SILKEBORG KOMMUNE 2011**NOTAT NR. 2011-6. VURDERING AF VANDFØRINGSEVNEN I GUDEN-
ÅEN PÅ STRÆKNINGEN MELLEM SILKEBORG OG TANGE SØ I RELA-
TION TIL NIRAS' KORRIGEREDE KRAVKOTER OG FORSLAG TIL TIL-
SYNSSTRATEGI****Rekvirent**

Silkeborg Kommune
Teknik- og Miljøafdelingen
att. Åge Ebbesen
Søvej 1
8600 Silkeborg

Orbicon A/S
Jens Juuls Vej 16
8260 Viby J

Projekt : 1390900491
Projektleder : Bjarne Moeslund
Tekst : Bjarne Moeslund
Beregninger : Klaus Schlüsen
Kvalitetssikring : Lars Bo Christensen
Revisionsnr. : Endelig
Godkendt af : Henrik Vest Sørensen
Udgivet : September 2011

BILAG 2 - SAMMENLIGNING AF OPMÅLINGERNE FRA 1997 OG 2011

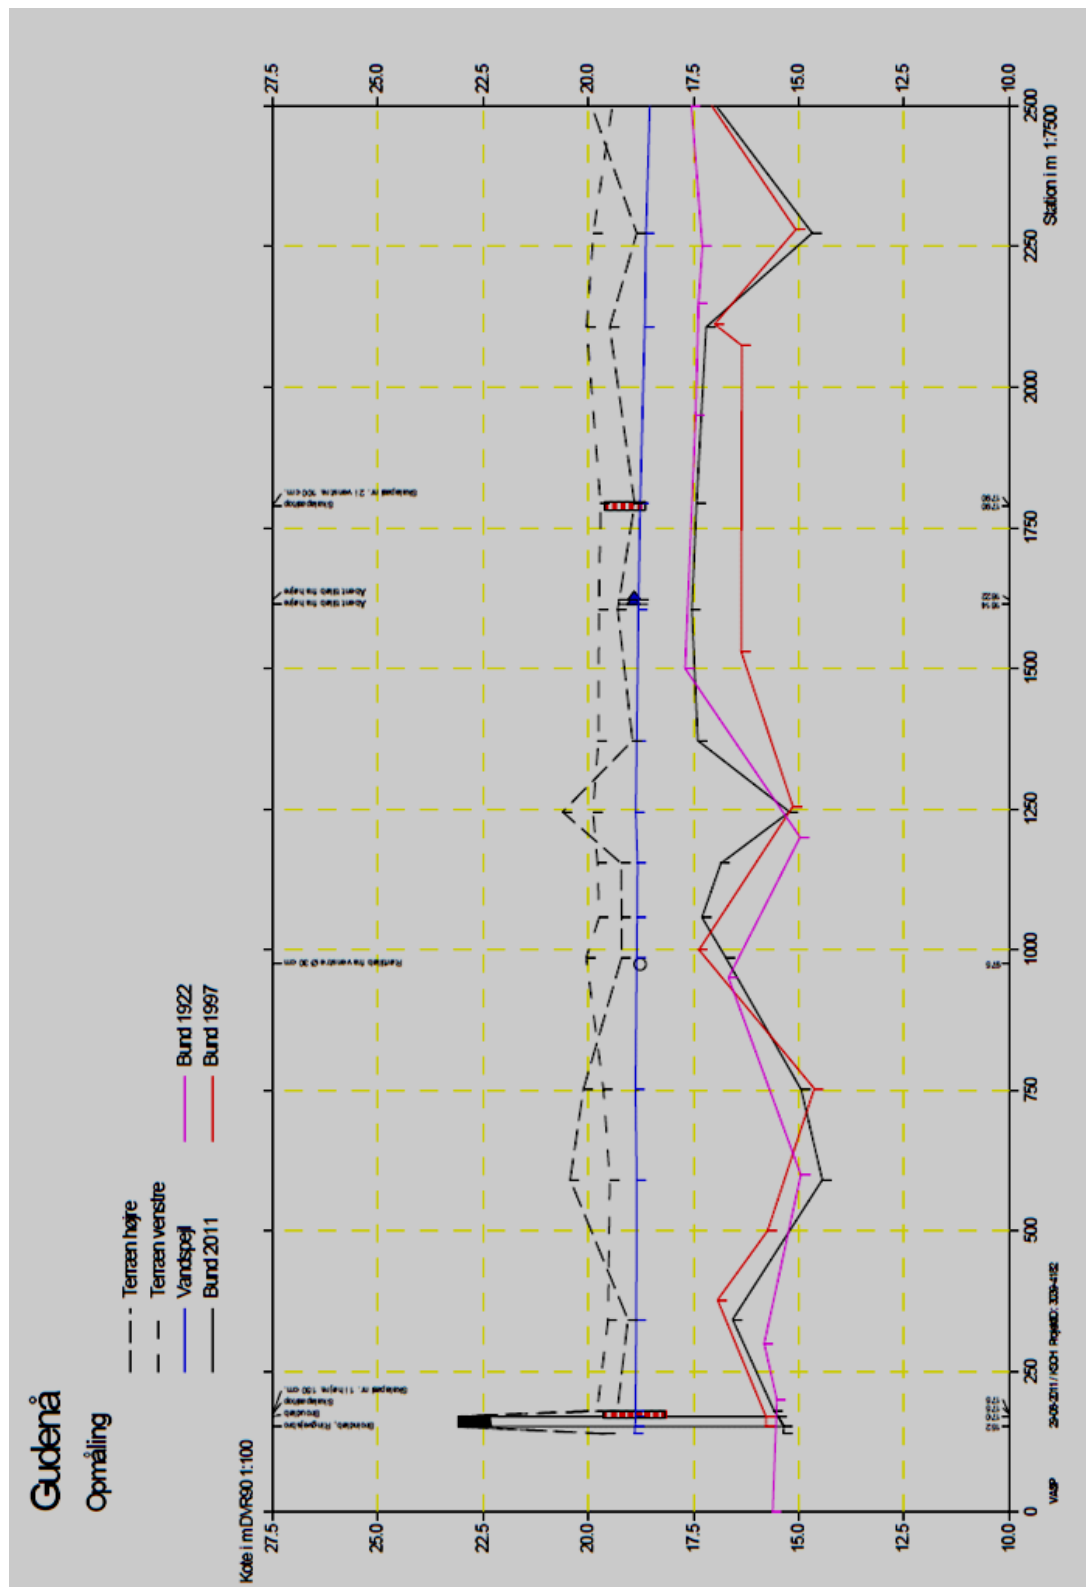
Vandløbslauget GST kræver i skrivelse af 30. juli 2011 visse strækninger oprenset med henvisning til, at 2011-opmålingen i sammenligning med 1997-opmålingen viser en højere beliggenhed af bundlinjen.

Den røde og den sorte fuldt optrukne streg viser bundlinjens forløb på grundlag af opmålingerne i 1997 henholdsvis 2011. De små lodrette markeringer på de to bundlinjer viser de målepunkter, mellem hvilke bundlinjerne er tegnet.

Ser man på tætheden af målepunkter, viser det sig, at der i 2011 er målt med større punkttæthed end i 1997. Det betyder, at bundlinjen i 1997 er tegnet mellem målepunkter, der ligger med større afstand end målepunkterne i 2011. Det har som konsekvens, at bundlinjen i 1997 ikke afspejler forholdene mellem målepunkterne med samme nøjagtighed som bundlinjen i 2011. Helt konkret betyder den større afstand mellem målepunkterne, at eventuelle huller i eller buler på bunden ikke fremgår af bundlinjens forløb.

Dette forhold ses tydeligt illustreret mellem station 1000 og 1250. I 1997 er der et målepunkt i station 1000 og et i station 1250, hvorfor bundlinjen på denne strækning er tegnet som et ret linje mellem disse to punkter. I 2011 er der 4 målepunkter på denne strækning, og to af dem viser en bundkote over bundlinjen fra 1997.

Denne forskel kan tolkes som om, der siden 1997 er sket en aflejring på strækningen, men fordi opmålingen i 1997 ikke indeholder de to mellemste målepunkter fra 2011-opmålingen, kan man ikke ud fra de tegnede bundlinjer med sikkerhed sige, at der er tale om reelle aflejringer. Og mod antagelsen om aflejringer taler den kendsgerning, at der på hele den illustrerede strækning er en høj grad af sammenfald mellem de to bundlinjer på steder, hvor målepunkterne er sammenfaldende.

Forskellen mellem de to bundlinjer er endnu mere udtalt på strækningen mellem station 1350 og station 2100. Der er både i 1997 og 2011 opmålt i alt 4 punkter, men kun i enderne er der sammenfald mellem målepunkterne. Forskellen i beliggenheden af de to mellemliggende punkter gør, at bundlinjerne er tegnet med forskelligt forløb, uden at det nødvendigvis betyder, at der er reelle forskelle, i det aktuelle eksempel en bundhævning fra 1997 til 2011.

For antagelsen om åens formstabilitet taler det faktum, at hvor der ved de to opmålinger er sammenfald mellem målepunkterne, er der også en høj grad af sammenfald med hensyn til de målte bundkoter.

Som konsekvens af, at forskellene mellem de to opmålinger giver forskellige forløb af de tegnede bundlinjer, og fordi regulativet ikke opererer med krav til vandløbets skikkelse, men med krav til vandløbets vandføringsevne, kan behovet for oprensning ikke afgøres ud fra bundlinjernes forløb og eventuelle forskelle herimellem.

Behovet for, og relevansen af oprensning må i stedet afgøres ud fra beregninger af vandløbets vandføringsevne ved de to opmålinger og eventuelle betydende ændringer af vandføringsevnen, således som det er gjort i notat nr. 2011-5 *"Resultater af opmåling af Gudenåen i 2011 på strækningen mellem Silkeborg og Tange Sø. Analyse af udviklingen af fysisk tilstand og vandføringsevne ved sammenligning med opmålinger i 1922 og 1997"*.

Denne analyse viser for den øvre del af strækningen en vis forskel mellem den beregnede 1997-vandføringsevne og de beregnede 1922-/2011-vandføringsevner, der er påfaldende ens. Sidstnævnte er i god overensstemmelse med vurderingen af åens formstabilitet, mens forskellen til 1997-vandføringsevnen efter alt at dømme kan henføres til, at opmålingen i 1997 er gennemført med større afstand mellem målepunkterne. Denne større afstand mellem målepunkterne gør nemlig, at 1997-opmålingen ikke giver en retvisende beskrivelse af vandløbets bund, og beregningerne dermed ikke et retvisende billede af vandføringsevnen: 1997-opmålingen giver billedet af en lavere liggende bund end i virkeligheden, og giver dermed grundlag for beregning af en bedre vandføringsevne end i virkeligheden.
